工程指示 / 要求簡箋(E.I.)

工程指示編號：EI / 5562 / 22

工程名稱：將軍澳日出康城 11

工程項目：趟門頂樣板 防水片 L 角 地盆用 (鉻化)

85PE 防水片

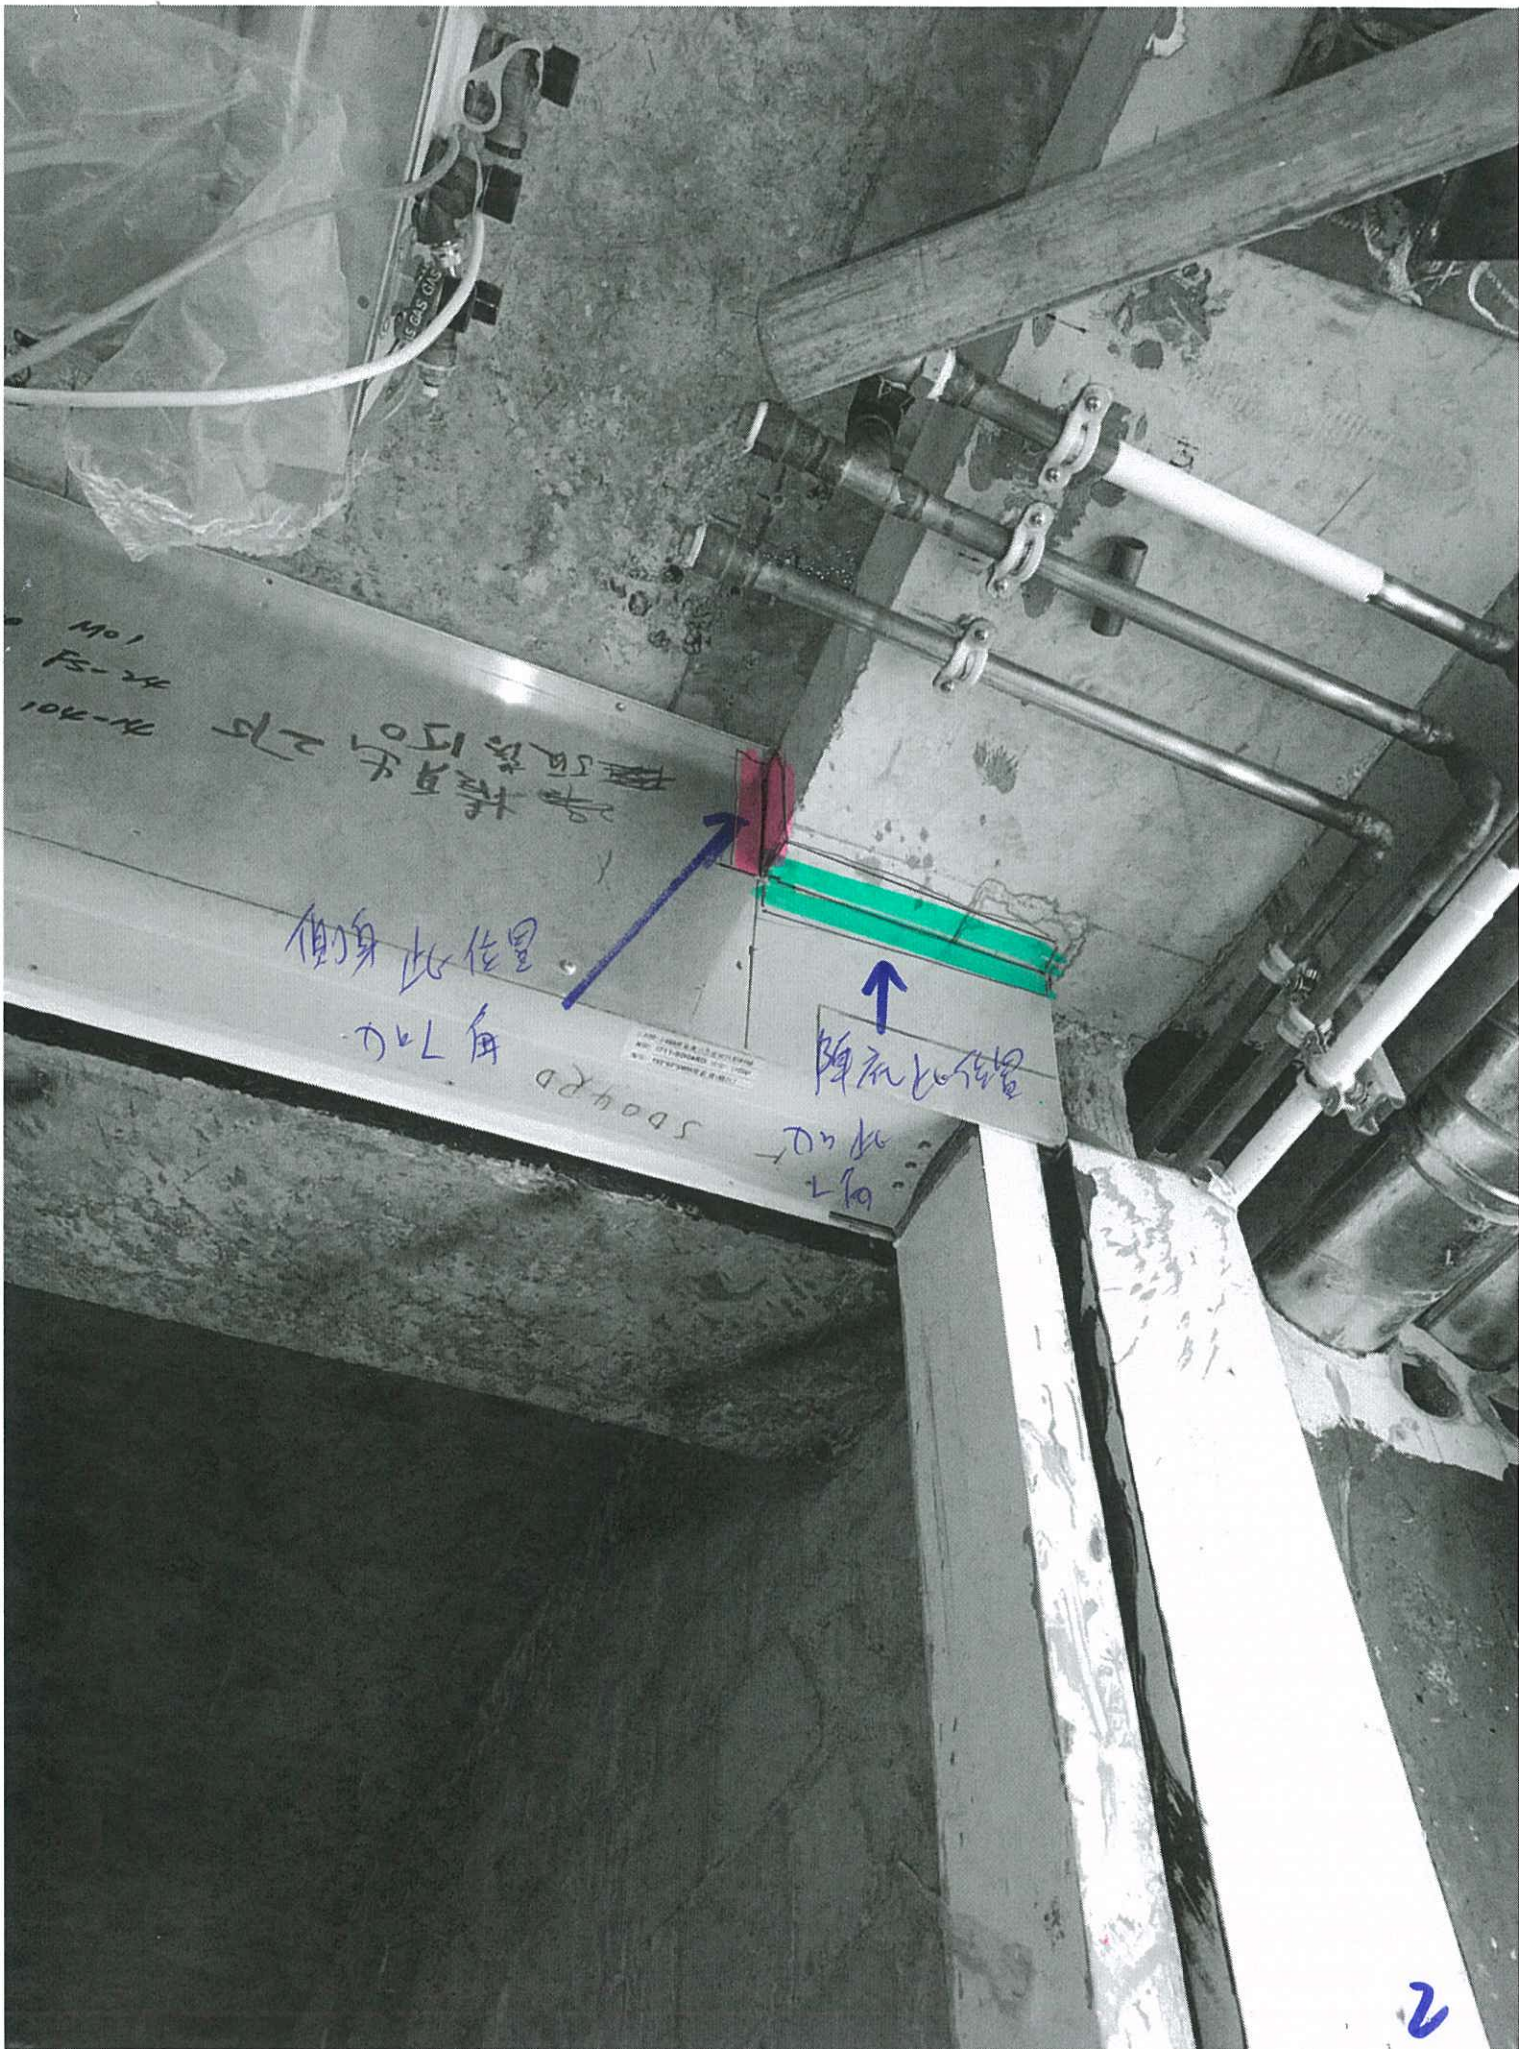
請按加工圖生產防水片送地盆，所有防水片需鉻化

為確保趟門頂防水效果。試水合格。

防水片碰石矢需加此 L 角。先做樣板，效果可以，才放行大貨。

柜身此位置
加L角

↑
柜身此位置

加L角
